2. Ergänzung

**zum immissionsschutzrechtlichen Antrag für den Bau und
Betrieb einer Anlage zum Aufbereiten von Kalkstein
(Schotterwerk)**

**Steinbruch Haslach
Gemarkung Haslach, 71083 Herrenberg
Landkreis Böblingen**

**Schotterwerk Böttinger GmbH & Co. KG
Plapphalde 11
71083 Herrenberg**

Abbildung 2: Bestand von der Position 1

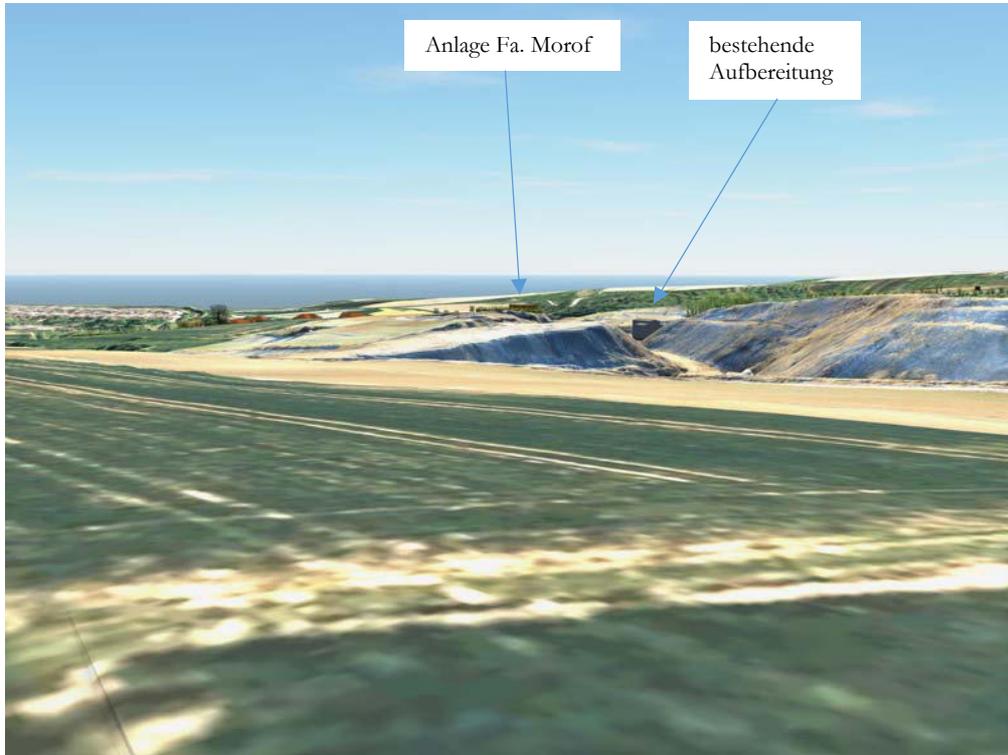
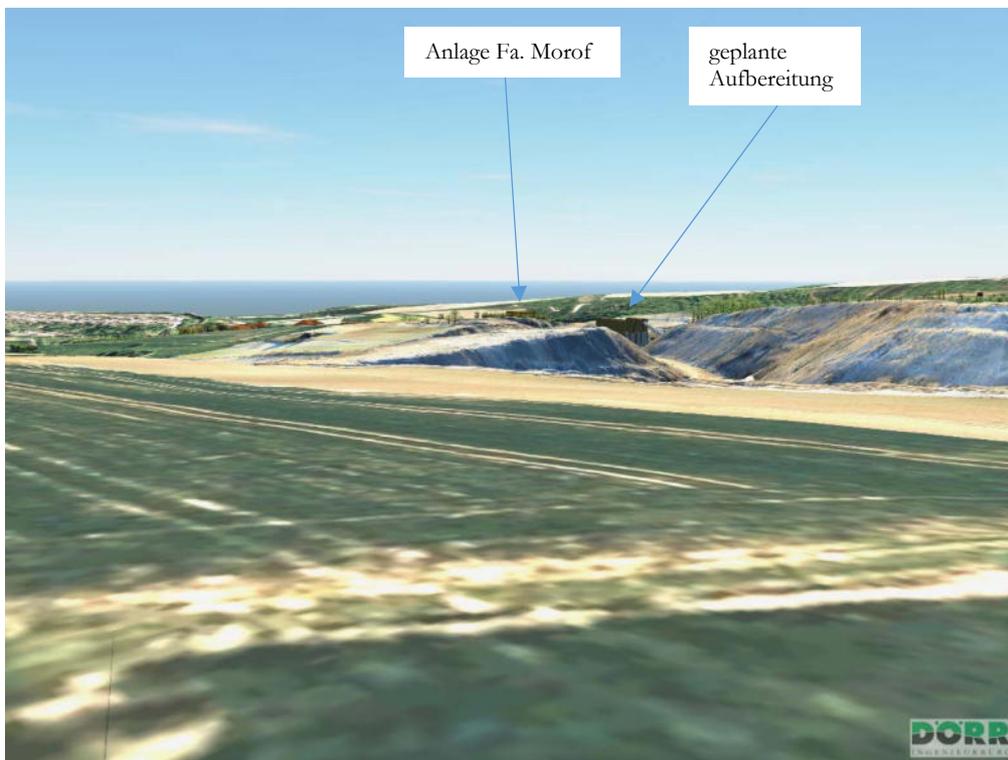
Die untere Naturschutzbehörde fordert in Folge dessen weitere Visualisierungen von drei weiteren Standorten aus. Diese befinden sich in Bereichen in denen Freizeit- und oder Erholungsnutzung stattfindet. Die Behörde hat auch die Standorte vorgeben, siehe Abbildung 1.

Nachstehend werden die Bestands- und die Planungssituation von Standpunkt 1 aus verglichen. Im Bestand ist ein Teil der bestehenden Aufbereitungsanlage (graues Gebäude) vom Feldweg aus derzeit sichtbar; siehe Abbildung 2. Auch das geplante Schotterwerk wird von dieser Position aus sichtbar sein; siehe Abbildung 3. Im Bestand erscheint die Aufbereitungsanlage tief geduckt in der Einkerbung der zentralen Betriebsstraße des Steinbruchs. In der Planungsvariante ist die Aufbereitungsanlage etwas besser sichtbar, da sie höher ist als die vorhandene. Die Anlage verbleibt aber tief unten im Landschaftsbild. Es werden keine markanten Horizontlinien überschritten. Durch die weitere Verfüllung im Steinbruch wird die Sichtbarkeit der neuen Aufbereitungsanlage mit der Zeit wahrscheinlich reduziert werden.

Abbildung 4: Bestand von der Position 2

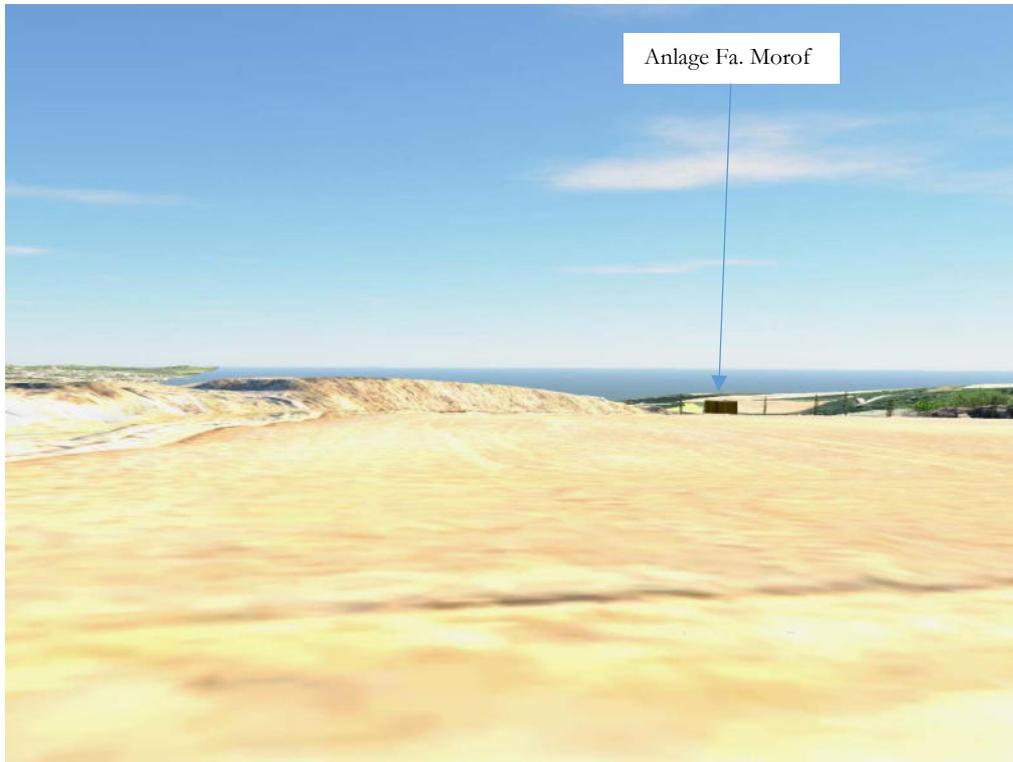
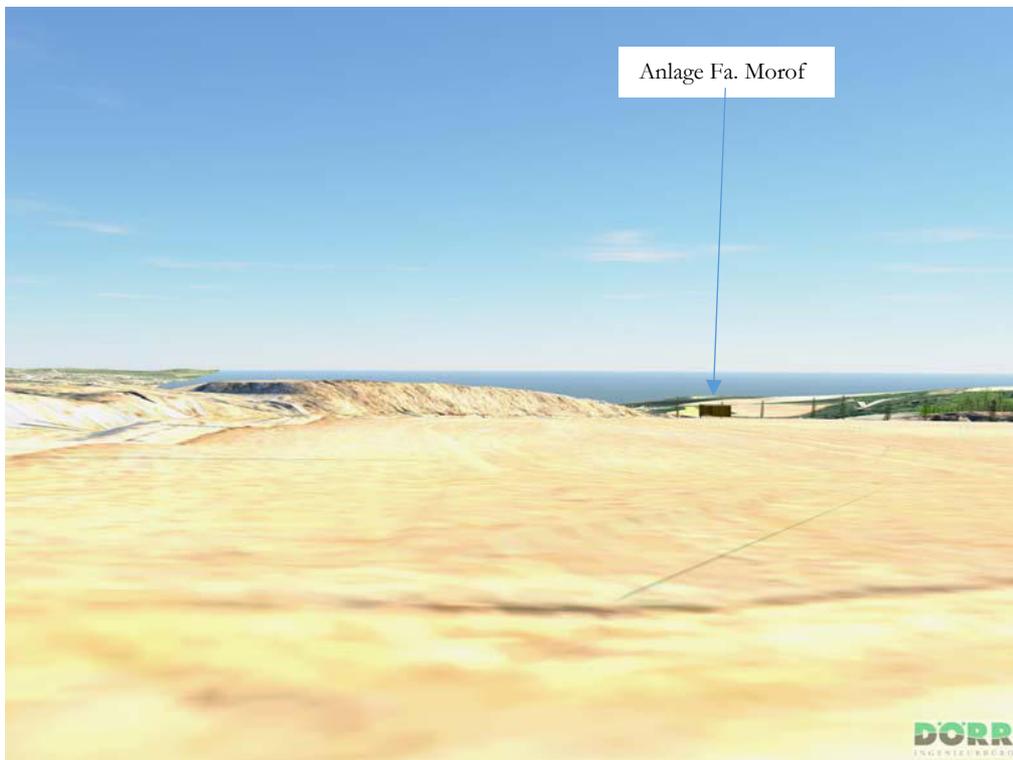
In der Abbildung 4 und der Abbildung 5 werden wiederum Bestand und Planung miteinander verglichen. Hier am Standort 2. In beiden Fällen ist von den Anlagen der Antragstellerin nichts zu sehen. Lediglich das Asphaltmischwerk der Fa. Morof, hier vereinfacht dargestellt, ist in beiden Fällen sichtbar.

Abbildung 6: Bestand (ohne Bewuchs) von der Position 3

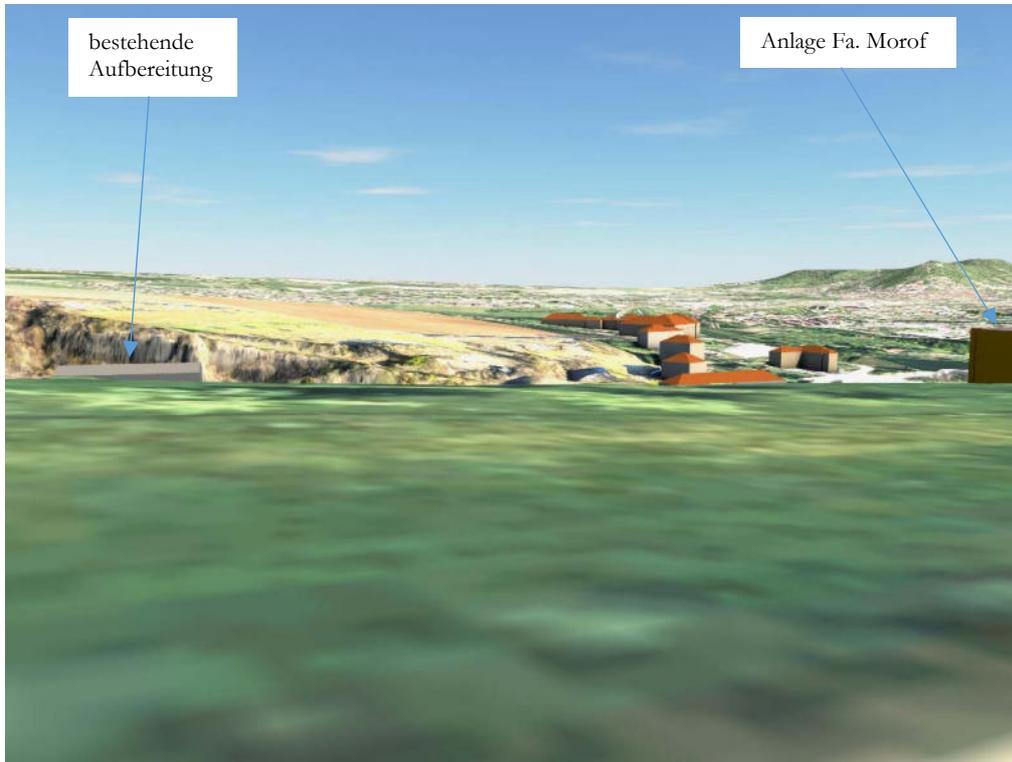
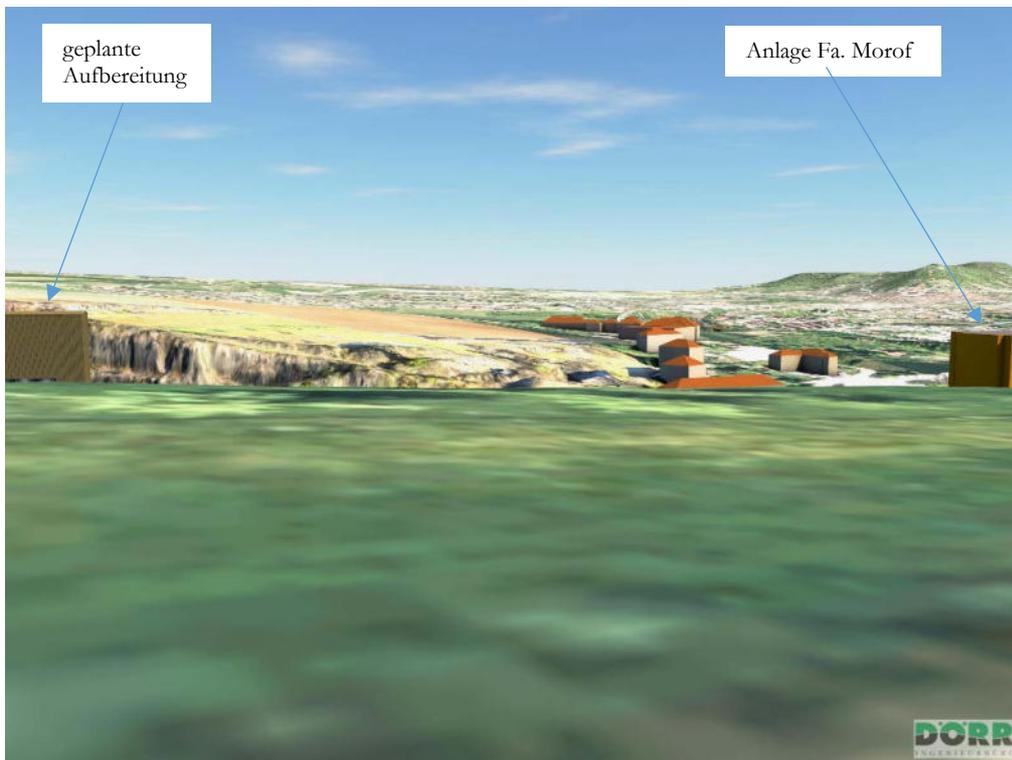
In der Abbildung 6 und der Abbildung 7 wird der Vergleich von Bestand und Planung von der Position des Standorts 3 aus. Bei diesem Vergleich ist unbedingt zu beachten, dass die vorhandene Vegetation für beide Darstellungen im Modell ausgeschaltet wurde. In der Realität verdeckt der vorhandene Bewuchs die bestehende Aufbereitung vollständig. Der vorhandene Bewuchs wird auch die geplante Anlage weitestgehend verdecken. Was durch den Verzicht auf den vorhandenen Bewuchs deutlich wird ist, dass auch in diesem Fall die geplante Anlage die sichtbare Horizontlinie verändert. Nur z.T. wird von der erhöhten Sichtposition die die Oberkante der vorhandenen, alten Steinbruchwand etwas überschritten. Ansonsten wird die Steinbruchwand durch das Gebäude verdeckt. Dies ist allerdings, wie bereits formuliert, von außen gesehen nicht relevant, da bestehender Bewuchs an der Einsicht hindert. Das gleiche gilt für die vorhandenen (Wohn-)Bebauungen der Plapphalde sowie das Asphaltmischwerk der Fa. Morof.

Abbildung 8: Seitenansicht als Ausschnitt aus Plan Nr. 3.01 vom 19.07.2018 im Bereich des Vorbrechers.

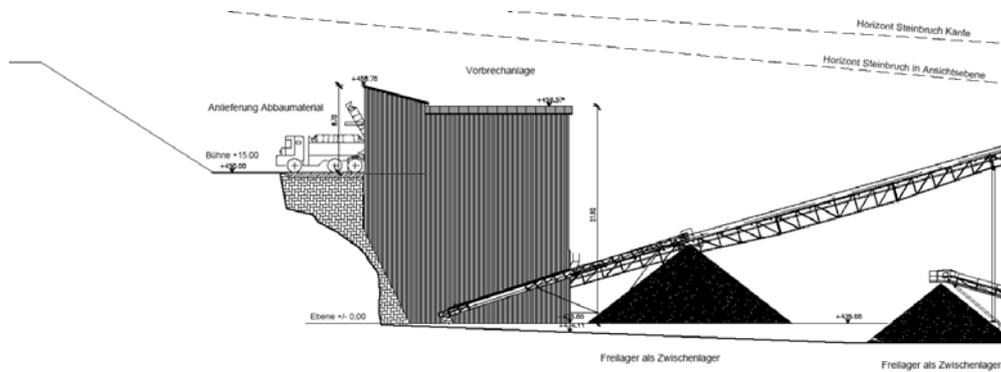
In den nachstehenden Ausführungen wird auf Aufforderung der Genehmigungsbehörde auf den Punkt 4 der Stellungnahme der Ammertal-Schönbuchgruppe (ASG) vom 13.11.2019 auf die bis dahin vorliegenden Antragsunterlagen genommen.

Im nordwestlichen Bereich des geplanten Vorhabens ist das Vorbrechergebäude vorgesehen (vgl. Abbildung 8). Dabei handelt es sich um ein weitestgehend geschlossenes Gebäude mit eigener Bodenplatte und eigenen Fundamenten. Öffnungen bestehen im Bereich des Aufgabetrichters und den Auslässen der Förderbänder.
